Gewässerraum Bellwald

Anhang C1.1

Anpassung Inventar der öffentlichen Gewässer

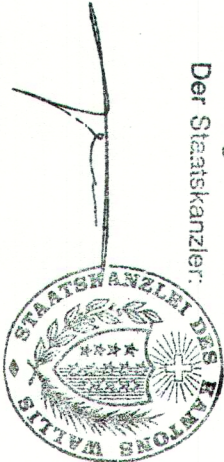
Aufgrund der geplanten Hochwasserschutzmassnahmen an der **Muttschlu** oberhalb der Suone Bellwalder wird vorgeschlagen, den Bachverlauf der Muttschlu im kantonalen Inventar der öffentlichen Gewässer entsprechen abzuändern. Zudem wird vorgeschlagen die Hochwassarentlastung inkl. Hochwasserrückhaltebecken im Inventar der öffentlichen Gewässer aufzunehmen.

Der Verlauf des Gewässers **Breiti Löuvena** weist teilweise nennenswerte Abweichungen im Verlauf auf. Der dargestellte Bachverlauf wird für die Festlegung des Gewässerraumes verwendet. Deshalb wird vorgeschlagen, den Bachverlauf des Chräijgbaches im kantonalen Inventar der öffentlichen Gewässer entsprechend abzuändern.
